Demande de report de l'inspection décennale du tank à fuel TO1

Rapport d'inspection en Service

Réservoir N° : TO1

Rapport d'inspection en Service	SLN Réservoir TO1	RT-IN-OS-19-051 Rev.0	10 octobre 2019
---------------------------------	----------------------	--------------------------	-----------------

Figure 4: Vanne N5 après réparation

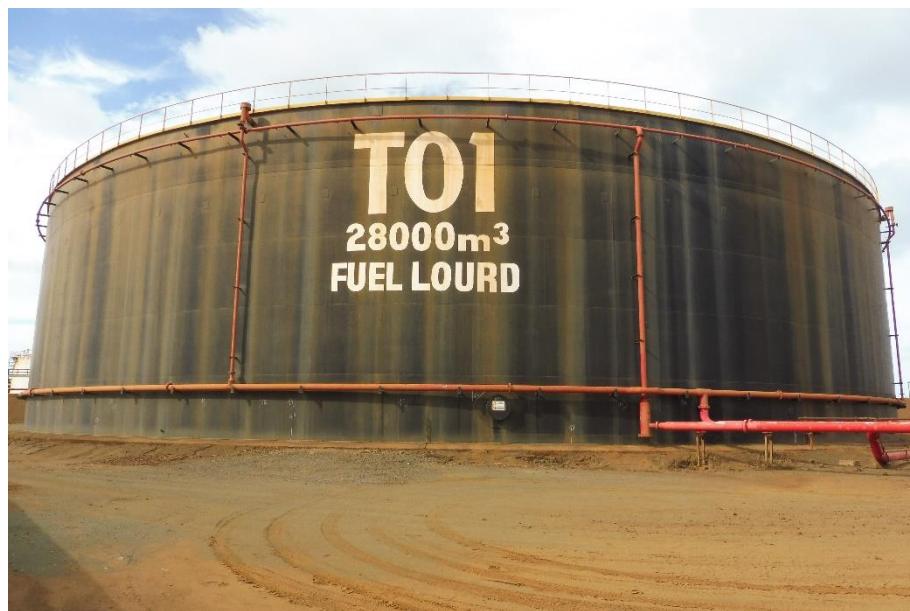
La fuite au niveau du presse étoupe de la vanne N5 a été réparée.

Figure 3: Etat de la vanne N5 pendant la visite

Vanne contre le sol et tuyauterie non utilisée.

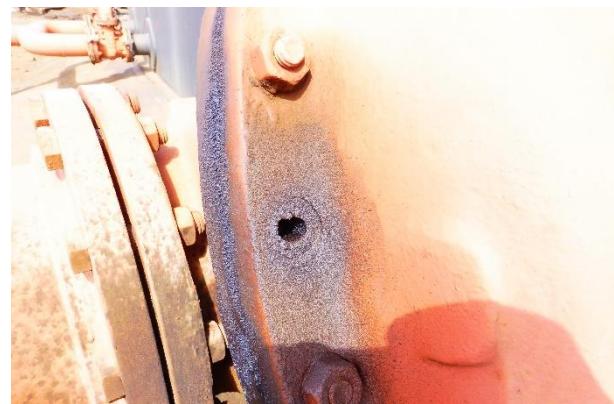
Des brides de tuyauterie sont contre le sol.

Le décaissement sous les brides devrait être réalisé.

Une tuyauterie non utilisée et non peinte est présente dans la cuvette de rétention.

La suppression de celle-ci devrait être planifiée.

Fuite sur presse étoupe de vanne.

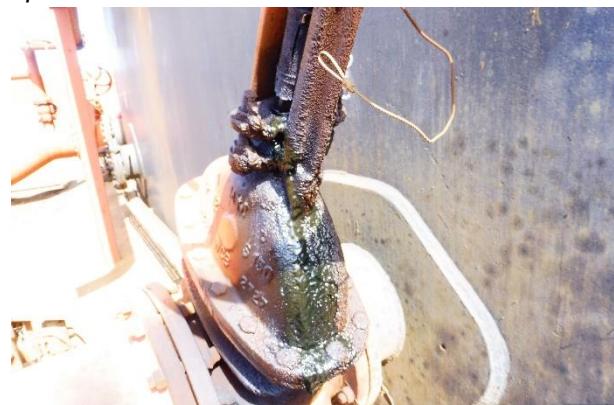
La vanne d'entrée produit présente des suintements au niveau de son presse étoupe.

La révision de celles-ci devrait être réalisée.

Exemple de doublage sur tôle de toit.

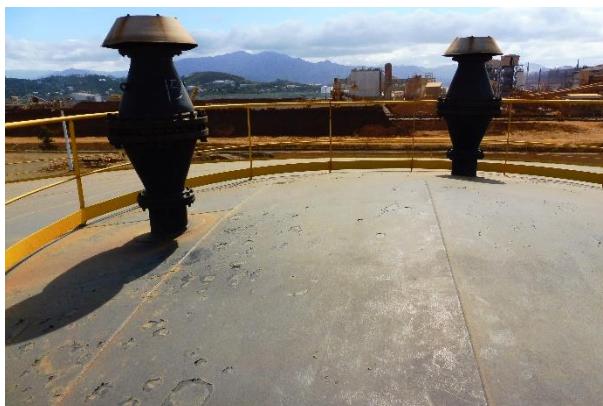
Le toit fixe est en bon état général, des tôles de doublages sont présentes. Leurs positionnements et leurs dimensions ne sont pas en adéquation avec les normes actuelles, afin d'éviter d'éventuelles déformations et autre dégradation des tôles existantes, celles-ci seront laissées en lieu et place.
